Gemeinde Hohenfelde

Bebauungsplan Nr. 10
"Solarpark Hohenfelde"
und
Flächennutzungsplan - 6. Änderung

Behandlung der Stellungnahmen

Stand: 23.11.2021

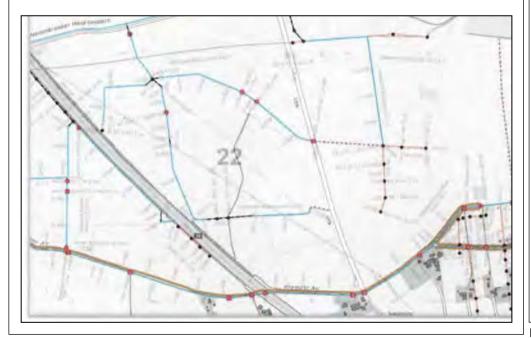
- (2) Von der Planabsicht sind im Teil-Geltungshereich westlich der Autobahn A23 folgende Verbandsgewässer und Verbandsanlagen betroffen:
- > Verbandsgewässer im Zuständigkeitsbereich des Sielverbandes Neuenbrook:

Von der Planabsicht sind im Teii-Geltungsbereich östlich der Autobahn A23 folgende Verbandsgewässer und Verbandsanlagen betroffen:

(2) Zur Kenntnis genommen.

Die Stellungnahme enthält keine Anregungen zum Inhalt der vorliegenden Bauleitplanung.

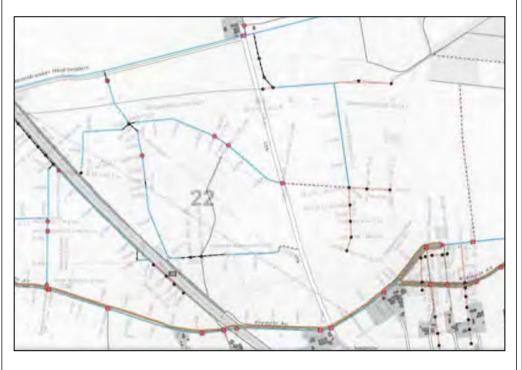
- (2) Von der Planabsicht sind im Teil-Geltungshereich westlich der Autobahn A23 folgende Verbandsgewässer und Verbandsanlagen betroffen:
- > Verbandsgewässer im Zuständigkeitsbereich des Sielverbandes Neuenbrook:

- Deichanlage nördlich des Verbandsgewässers Kremper Au Von der Planabsicht sind im Teil-Geltungshereich östlich der Autobahn A23 folgende Verbandsgewässer und Verbandsanlagen betroffen:

- Gewässer Niederreihe 20 (Rohrleitung ohne Gewässereigenschaft)
- Verbandsgewässer im Zuständigkeitsbereich des Sielverbandes Kremper Au:
 - · Gewässer 1.0 Kremper Au
- Verbandsanlage im Zuständigkeitsbereich des Deich- und Hauptsielverbandes Kremper Marsch:
 - Deichanlage nördlich des Verbandsgewässers Kremper Au:

Die Gewässer wurden einschließlich angemessener Pflegestreifen in der Planzeichnung des Bebauungplanes berücksichtigt.

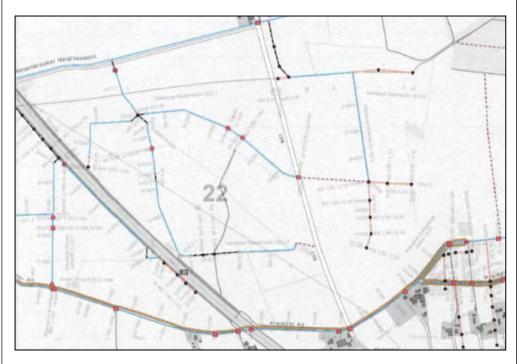
Von der Planabsicht sind im Teil-Geltungshereich westlich der Autobahn A23 folgende Verbandsgewässer und Verbandsanlagen betroffen:

- > Verbandsgewässer im Zuständigkeitsbereich des Sielverbandes Neuenbrook:
 - Gewässer Niederreihe 20 2
 - Gewässer Niederreihe 20.2.1
 - Gewässer Niederreihe 20.2.2
 - Gewässer Niederreihe 20.2.2.1 (Rohrleitung ohne Gewässereigen)
- > Verbandsgewässer im Zuständigkeitsbereich des Sielverbandes Kremper Au:
 - Gewässer 1.0 Kremper Au
- > Verbandsanlage im Zuständigkeitsbereich des Deich- und Hauptsielverbandes Kremper Marsch:
- Deichanlage nördlich des Verbandsgewässers Kremper Au Von der Planabsicht sind im Teil-Geltungshereich östlich der Autobahn A23 folgende Verbandsgewässer und Verbandsanlagen betroffen:
- > Verbandsgewässer im Zuständigkeitsbereich des Sielverbandes Neuenbrook:
 - Gewässer Niederreihe 20 (Rohrleitung ohne Gewässereigenschaft)

- Verbandsgewässer im Zuständigkeitsbereich des Sielverbandes Kremper Au:
 - · Gewässer 1.0 Kremper Au
- > Verbandsanlage im Zuständigkeitsbereich des Deich- und Hauptsielverbandes Kremper Marsch:
 - Deichanlage n\u00f6rdlich des Verbandsgew\u00e4ssers Kremper Au

Die Gewässer wurden einschließlich angemessener Pflegestreifen in der Planzeichnung des Bebauungplanes berücksichtigt.
